Agence d'évaluation d'impact du Canada

ANALYSE DES CHANGEMENTS PROPOSÉS PAR BC HYDRO
AUX CONCEPTIONS DES TRAVERSES DE LA ROUTE 29 AUX
RUISSEAUX FARRELL, DRY ET LYNX POUR LE PROJET
D'ÉNERGIE PROPRE DU SITE C

OCTOBRE 2022

FIGURE 5 : DISPOSITION GÉNÉRALE DES CHANGEMENTS À LA CONCEPTION PROPOSÉS AU NOUVEAU TRACÉ DE LA ROUTE 29 AU RUISSEAU LYNX

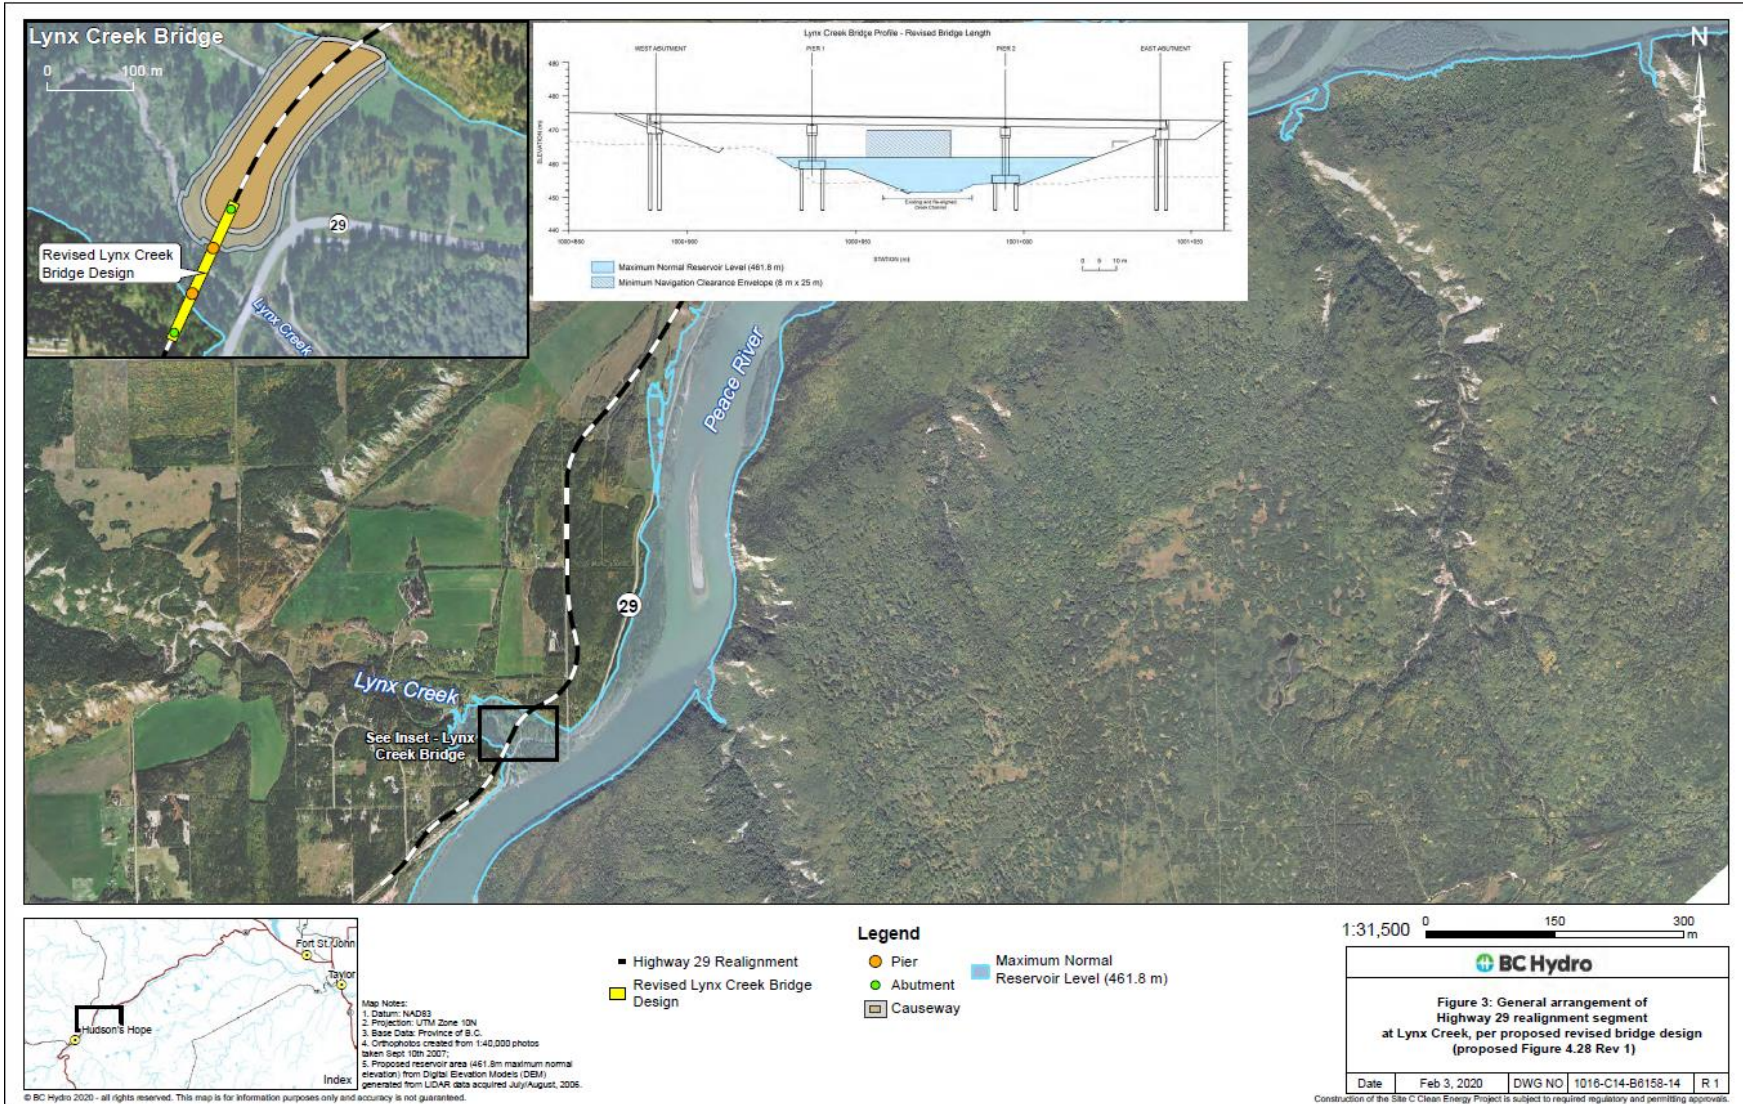
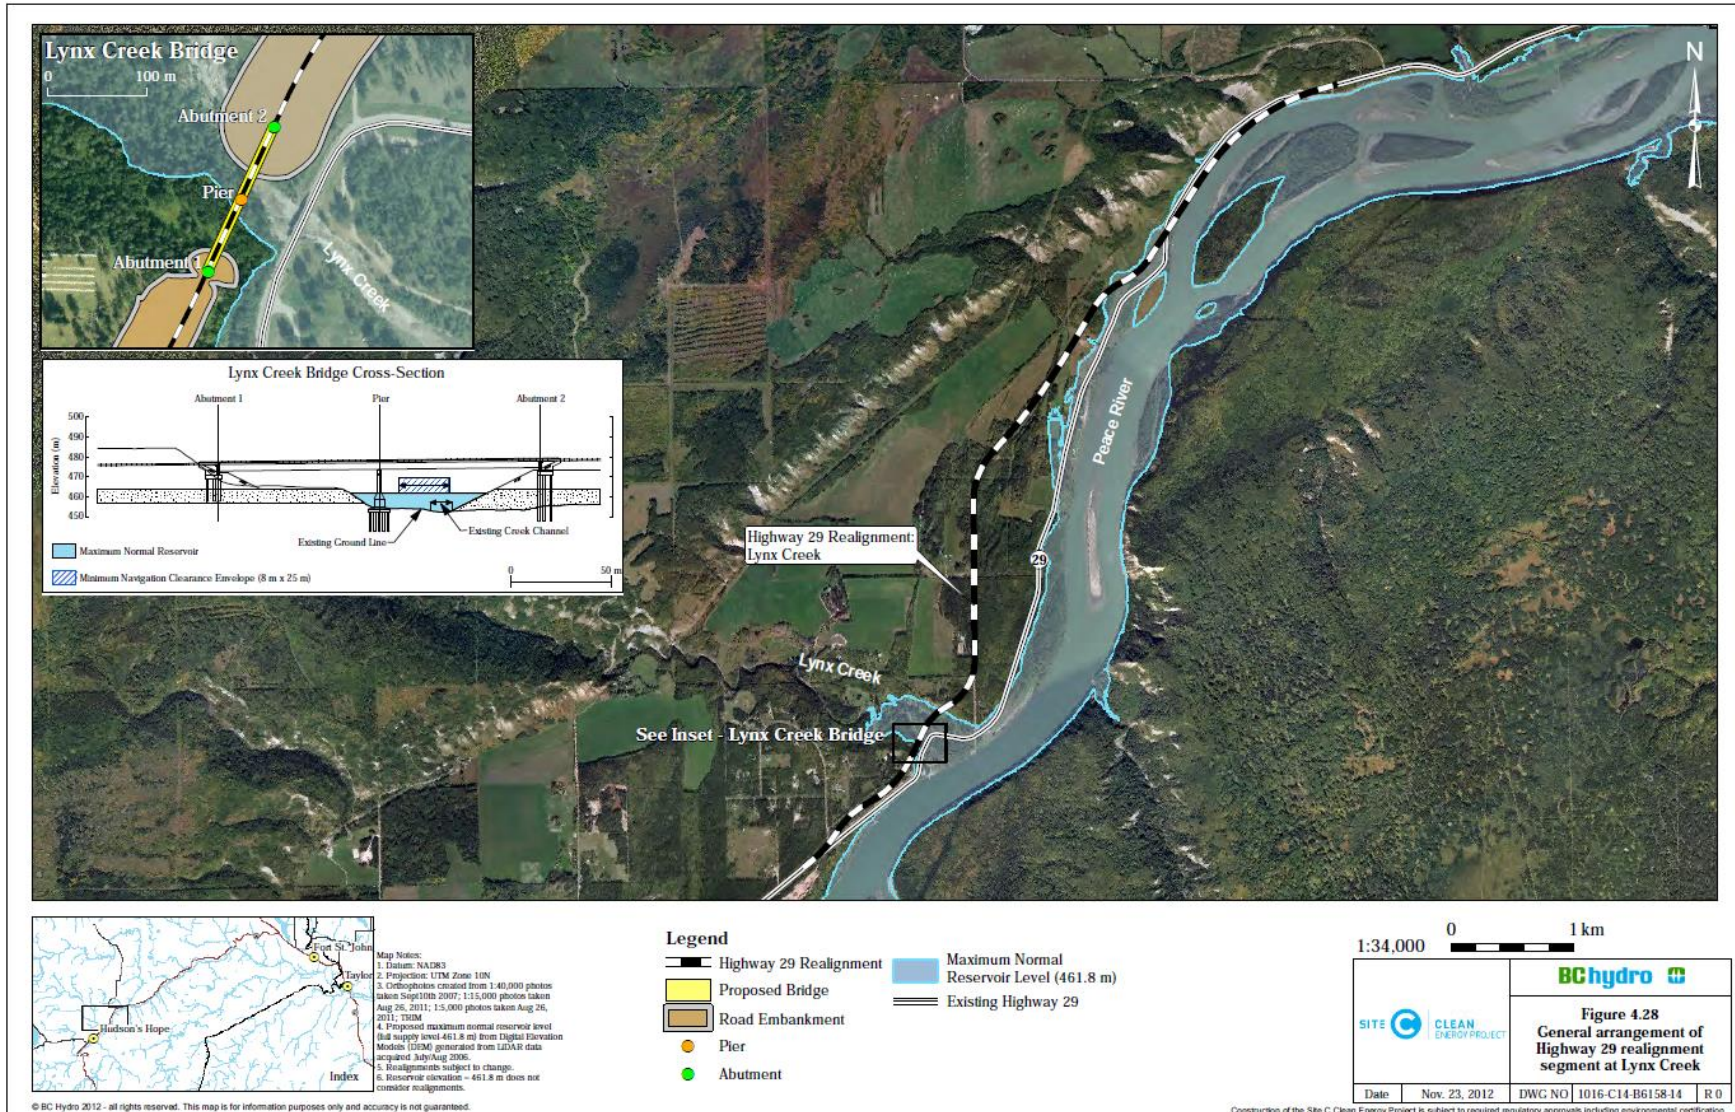
Ruisseau Lynx (figures 5 et 6)

- Longueur de pont accrue de 160 m jusqu'à 180 m.
- Nombre accru de piles, de une jusqu'à trois.
- Nombre accru de travées de pont, de deux jusqu'à quatre.

On propose des changements à la jetée et à la longueur du pont de la traverse du ruisseau Lynx afin de réduire les dénivelés entre les approches est et ouest. Ces changements sont nécessaires pour maximiser les distances de visibilité le long de ce tronçon de la route 29 et s'assurer du respect des normes et des directives de sécurité établies par le ministère des Transports et de l'Infrastructure de la Colombie-Britannique.
